LICITACIÓN PÚBLICA NACIONAL SBE N° 24/18 "CONTRATACION DE SERVICIOS PARA LA PROVISION E INSTALACION DE PLATA GENERADORA DE OXIGENO PSA PARA HOSPITALES REGIONALES DEL IPS"

ADENDA N° 8

Asunción, 27 de Julio de 2018.

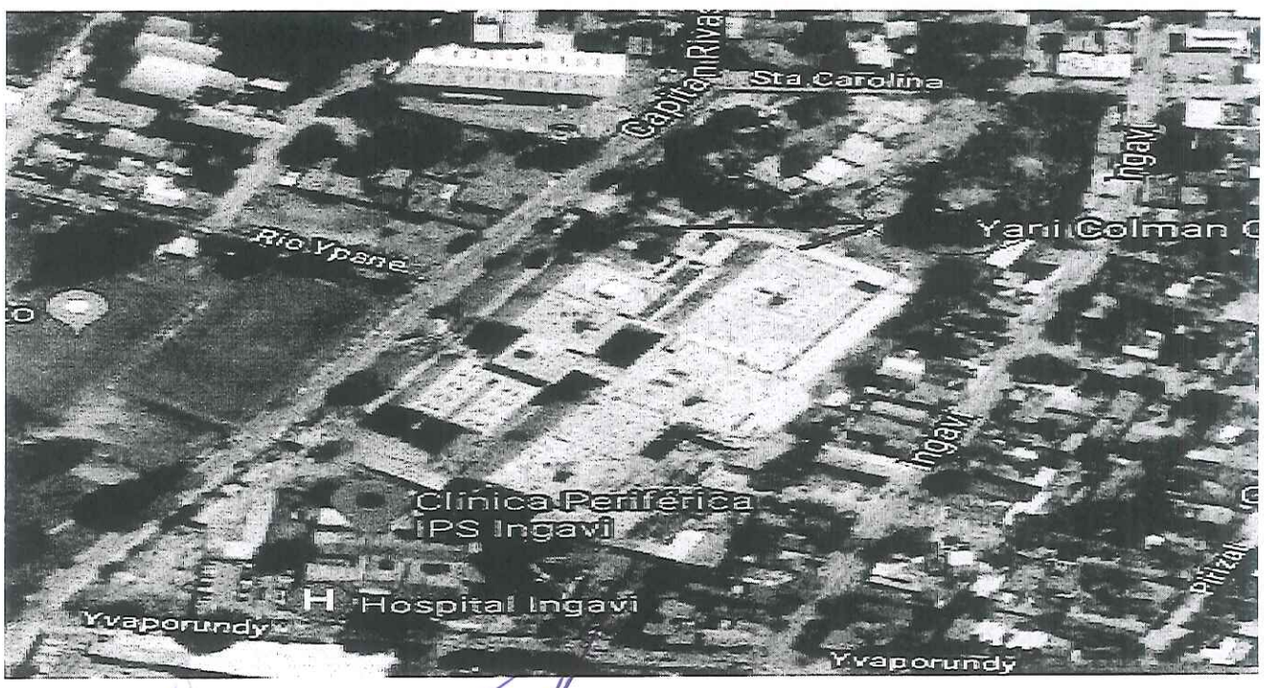
8- **EN LA SECCIÓN III SUMINISTROS REQUERIDOS, ESPECIFICACIONES TÉCNICAS, LOTE 4 "PROVISIÓN E INSTALACIÓN DE PLANTA GENERADORA DE OXIGENO PSA PARA EL HOSPITAL INGAVI DEL IPS", GENERALIDADES, se agrega el siguiente texto:**

El lugar de instalación de la Planta generadora de Oxigeno será realizada según la siguiente imagen Satelital, cada oferente deberá realizar su oferta en base a las características impuestas en el PBC, La línea trifásica de media tensión se encuentra a una distancia de 30 metros del lugar indicado. El oferente deberá instalar el transformador correspondiente según las indicaciones del fabricante del equipo que oferta, respetando todos los reglamentos de la Ande.-

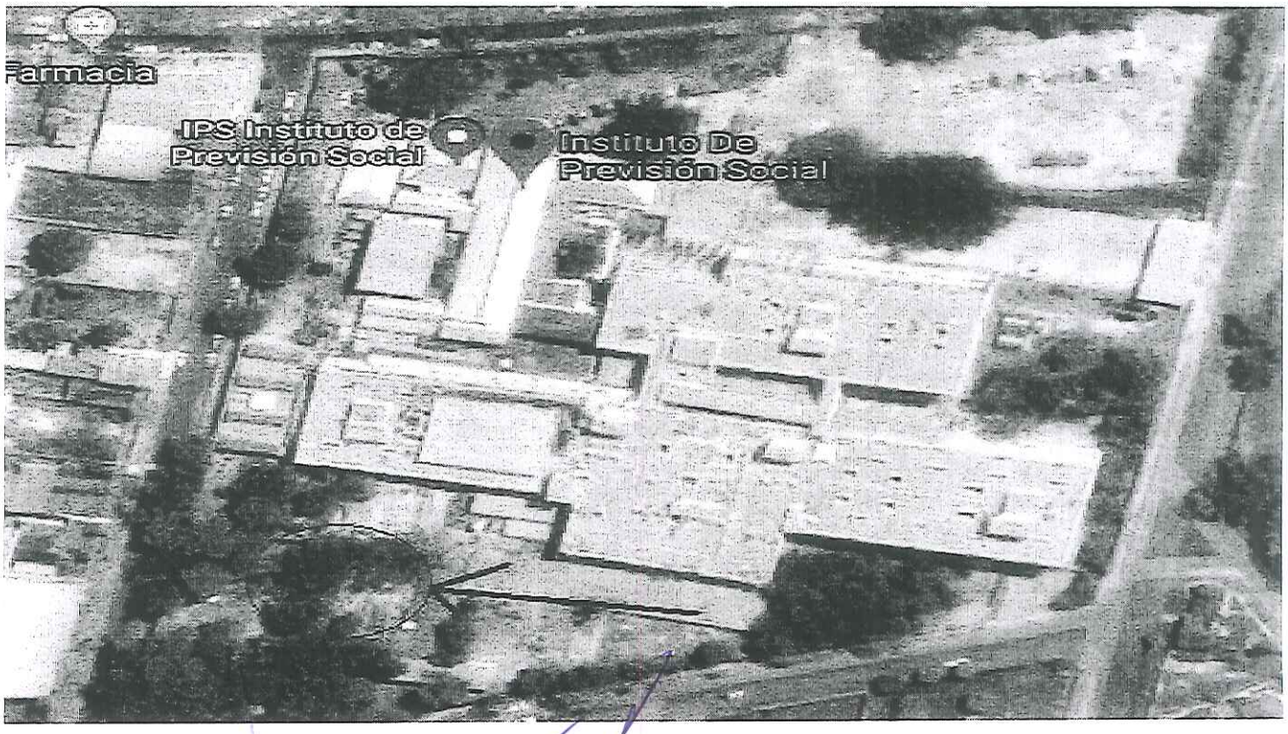
10- **EN LA SECCIÓN III SUMINISTROS REQUERIDOS, ESPECIFICACIONES TÉCNICAS, LOTE 5 "PROVISIÓN E INSTALACIÓN DE PLANTA GENERADORA DE OXIGENO PSA PARA EL HOSPITAL REGIONAL DE CIUDAD DEL ESTE", GENERALIDADES, se agrega el siguiente texto:**

El lugar de instalación de la Planta generadora de Oxigeno será realizada según la siguiente imagen Satelital, cada oferente deberá realizar su oferta en base a las características impuestas en el PBC, La línea trifásica de media tensión se encuentra a una distancia de 45 metros del lugar indicado. El oferente deberá instalar el transformador correspondiente según las indicaciones del fabricante del equipo que oferta, respetando todos los reglamentos de la Ande.-
